NEWS del 21 aprile 2017 - Bureau ACI Sport – Decisione n° 2/2017

Il Bureau permanente dell'ACI Sport, in conformità a quanto previsto dal Regolamento di Settore Velocità in Circuito art. 11 e dall'art. 7 del regolamento Sportivo del Campionato Italiano Gran Turismo, autorizza sulle vetture Ginetta G55, a partire dalla Manifestazione di Imola del 30 aprile 2017, quanto riportato nella tabella seguente.

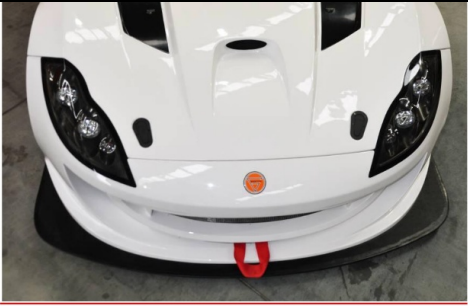
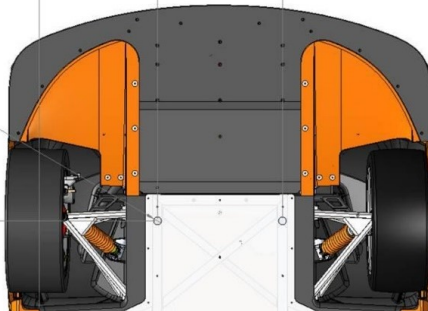
<p>E' autorizzato l'utilizzo di specchietti laterali a regolazione elettrica dall'abitacolo</p>
	<p>E' autorizzato l'utilizzo delle campane freno posteriori di dimensioni identiche alle originali, ma prodotte e marchiate dal produttore TM Performance.</p>
	<p>E' autorizzato l'utilizzo delle campane freno posteriori di dimensioni identiche alle originali, ma prodotte e marchiate dal produttore TM Performance.</p>

<p>E' autorizzato l'utilizzo dello splitter anteriore originale fornito dalla casa costruttrice.</p>
		<p>E' autorizzato l'utilizzo dell'ala posteriore originale fornita dalla casa costruttrice. Lunghezza cm 180, esclusi piatti laterali</p>
<p>PNEUMATICI</p>		<p>E' autorizzato l'utilizzo, sia sull'anteriore che sul posteriore, i cerchi con canale da 10", originariamente montati solo al posteriore.</p> <p>E' autorizzato l'utilizzo degli pneumatici anteriori 265/645/18 e degli pneumatici posteriori 285/645/18.</p>
